Inspectierapport

Conform SCIOS Scope 12

Werkleerbedrijf Lucrato

Inspectienummer: 2023119

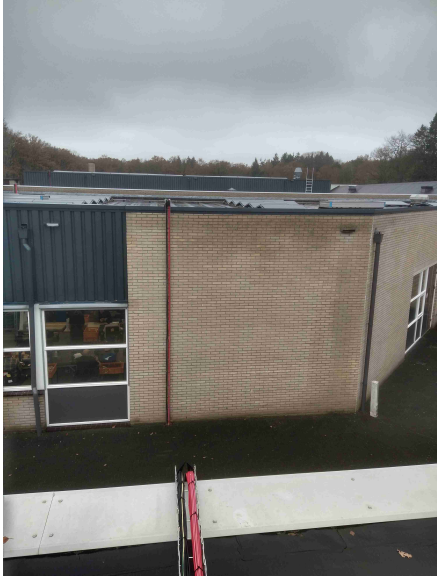
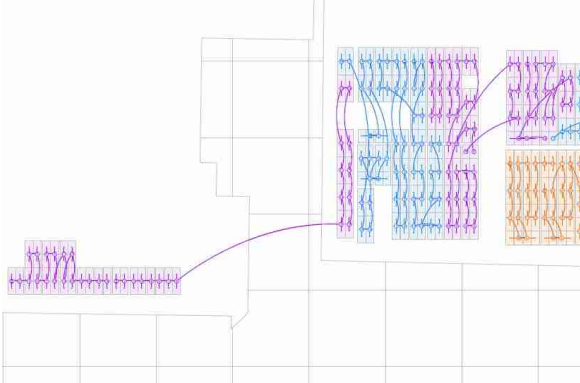
Foto	Uitleg
	Niet zichtbaar installatiedeel, het DC tracé is onder de grond aangebracht.

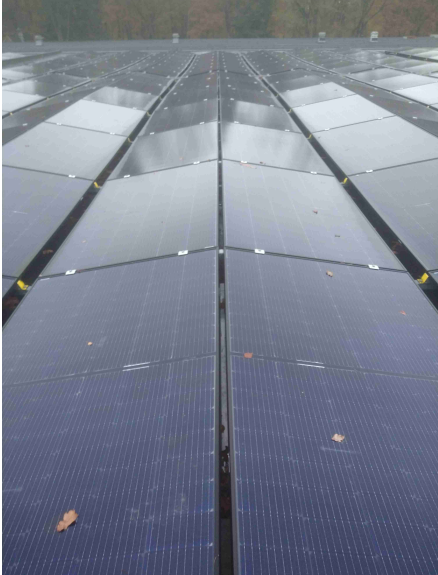
Foto	Uitleg
	<p>Twee DC chassisdelen van OSB box PV-1 & PV-5 zijn niet afgedopt.</p> <p>Locatie: Opstelling PV omvormers</p> <p>Classificatie: Gering</p>

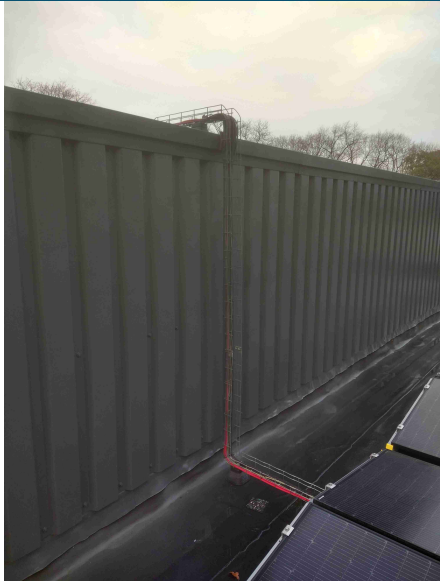
Foto	Uitleg
	<p>Afwijkende ballast bij veld 2 & 7 (volgens het Sunbeam ballastplan). Aan de rand zijn op een aantal posities 3 of 4 tegels aangebracht in plaats van 2 tegels. Op een aantal posities zijn de tegels opgestapeld, dit is niet volgens het voorschrift van de fabrikant.</p> <p>Locatie: Dak Gebouw Zuid (veld 2 & 7)</p> <p>Classificatie: Nihil</p>
	<p>Bij veld 8 (volgens het Sunbeam ballastplan) ontbreekt 1 tegel onder een PV paneel aan de rand.</p> <p>Locatie: Dak Gebouw Zuid (veld 8)</p> <p>Classificatie: Nihil</p>

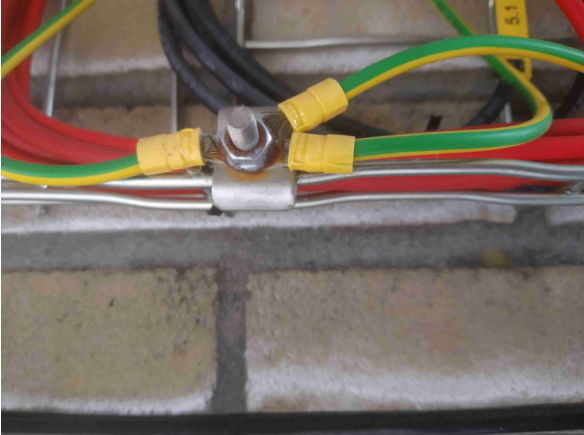
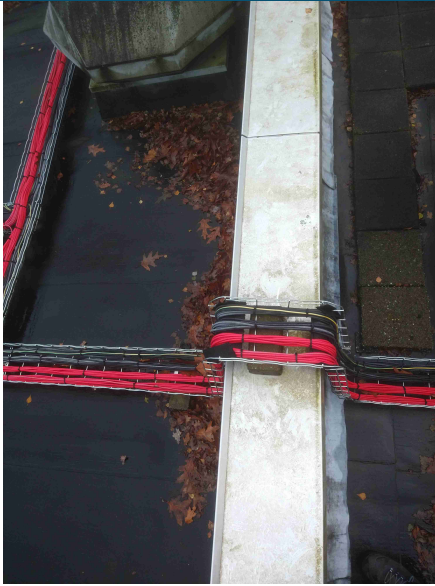
Foto	Uitleg
	<p>De draadgoot is mechanisch onvoldoende bevestigd.</p> <p>Locatie: Dak Gebouw Noord (opgang draadgoot)</p> <p>Classificatie: Gering</p>
	<p>De draadgoot is mechanisch onvoldoende ondersteund en/of bevestigd.</p> <p>Locatie: Dak Gebouw Zuid (opgang draadgoot)</p> <p>Classificatie: Gering</p>

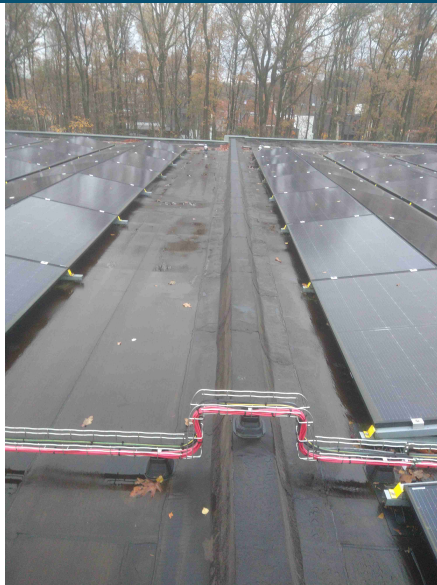
De DC kabels zijn met beperkte onderlinge afstand over een brandscheiding aangebracht. De PV installatie mag de brandwerendheid van een bouwwerk niet nadelig beïnvloeden. Er zijn geen aanvullende maatregelen of materialen toegepast t.b.v. brandvertraging of om brandoverslag via de DC kabels te voorkomen (ondanks DC safe bij afschakeling SolarEdge).

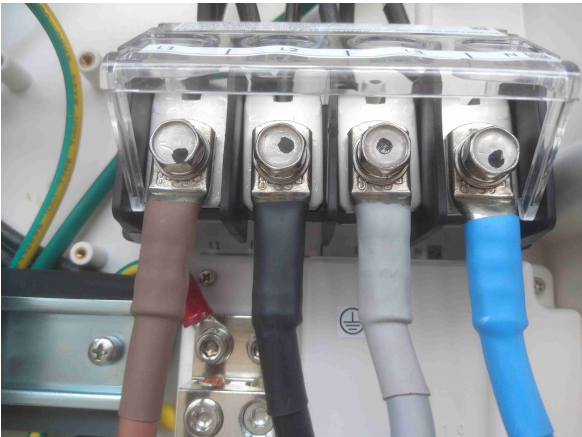
Foto	Uitleg
	<p>De PE geleiders aangesloten op de T1+T2 overspanning beveiliging (gemonteerd in de OSB box) zijn onderling gekoppeld doormiddel van de draadgoot. Zowel de vereffeningskabels als de PE geleider aangesloten op de OSB zijn niet doormiddel van een (PV)HAR verbonden met aarde. Er is geen directe (PE) verbinding gemaakt met een geschikt aardpunt.</p> <p>Locatie: Opstelling PV omvormers</p> <p>Classificatie: Serieus</p>
	<p>De afdekkap t.b.v. AC aansluiting ontbreekt, een extra bescherming m.b.t. aanraakveiligheid is niet aangebracht.</p> <p>Locatie: Omvormer PV-1 & PV-3</p> <p>Classificatie: Nihil</p>

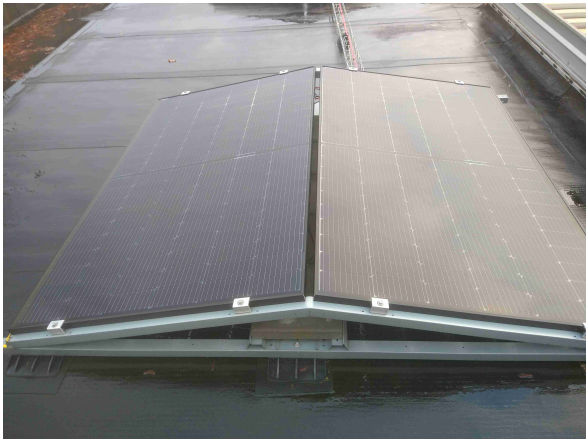
Foto	Uitleg
	<p>De schacht van de kabelschoenen is niet voorzien van krimpkous zoals is voorgeschreven door de fabrikant. De aanraakveiligheid wordt hiermee niet in stand gehouden.</p> <p>Locatie: Omvormer PV-5 & PV-8</p> <p>Classificatie: Nihil</p>
	<p>De Klauke (Dynamic) kabelschoenen voorzien van krimpkous zijn bij een aantal omvormers 3x verperst. Het voorschrift van fabrikant is 2x met een zeskant verperst (tot 35mm²) t.b.v. een klasse 5 kabel.</p> <p>Locatie: PV omvormers (algemeen punt)</p> <p>Classificatie: Nihil</p>

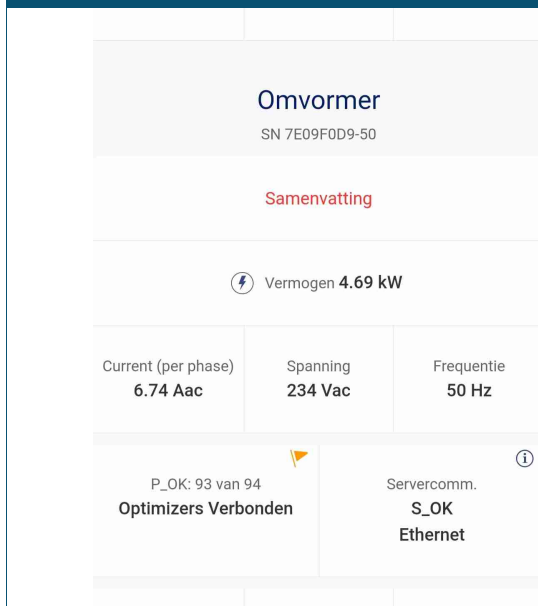
Brandcompartimentering (o.a. doormiddel van branddeuren en afdichtingen) toegepast met zichtbare brandscheidingen doorgevoerd tot op/ door het dak.

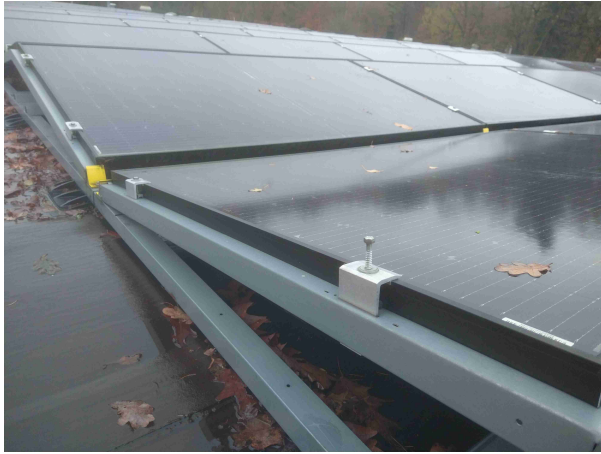
De PV panelen zijn binnen 2,5 meter van dakvensters geïnstalleerd.
